Demande déposée le 28 juillet 2022, complétée les 28/10/2022, 13/12/2022, 29/03/2023		N° PC 006 012 22 H0011	
Par :	SCCV BEAUSOLEIL Chemin des Rainettes Représentée par Monsieur Pierre-Henry PENE	Surfaces <u>déclarées</u>	
Demeurant :	58-60 AVENUE EDOUARD VAILLANT C/O OGIC 92100 BOULOGNE BILLANCOURT	Plancher existante et démolie (6 maisons individuelles) :	633 m²
		Plancher créée :	4711 m²
Nature des travaux :	Démolition totale de l'existant et construction de deux bâtiments à usage d'habitation collective composés de 70 logements (dont 11 LLS) avec stationnement en sous-sols.	Nombre de places de stationnement :	88
Terrain sis :	CHEMIN DES RAINETTES – CHEMIN DES SERRES 06240 BEAUSOLEIL Références cadastrales : AC 280, 281, 282, 283, 286, 287, 288, 687, 688, 689, 690 Superficie de l'assiette foncière : 3085 m²

ARTICLE UNIQUE : Le permis de construire valant permis de démolir N° PC 006 012 22 H0011 est refusé à la SCCV BEAUSOLEIL CHEMIN DES RAINETTES pour les travaux prévus à l'ensemble du dossier annexé à la demande susvisée.

Objet : **Réponse concernant l'instruction d'une autorisation d'urbanisme**
Etude et chiffrage réalisés pour PC00601222H0011-PC00601221H0002-PC00601220H0021

PJ : Plan du réseau public de distribution d'électricité indiquant les travaux d'extension nécessaires

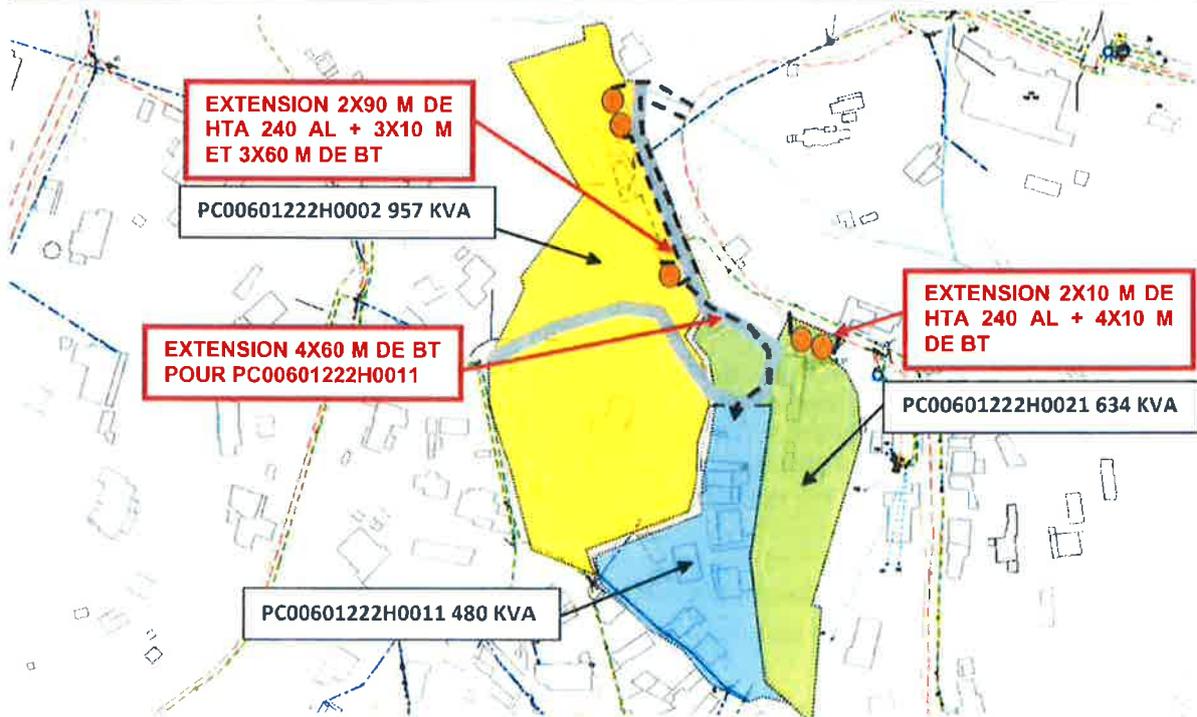
L'avis d'Enedis concernant les **PC00601222H0011-PC00601221H0002-PC00601220H0021** pour la puissance demandée de 2171 KVA vaut pour un raccordement avec une extension de 2x100 mètres de HTA, 490 mètres de BT et la création de 5 postes HTA/BT sur le terrain d'assiette des opérations. Nous vous demandons d'indiquer sur l'autorisation d'urbanisme que cette opération nécessite la création de 5 postes de distribution publique. Les pétitionnaires devront mettre à disposition un emplacement de 20 m² par poste et se rapprocher d'Enedis afin de définir le positionnement des postes de transformation.
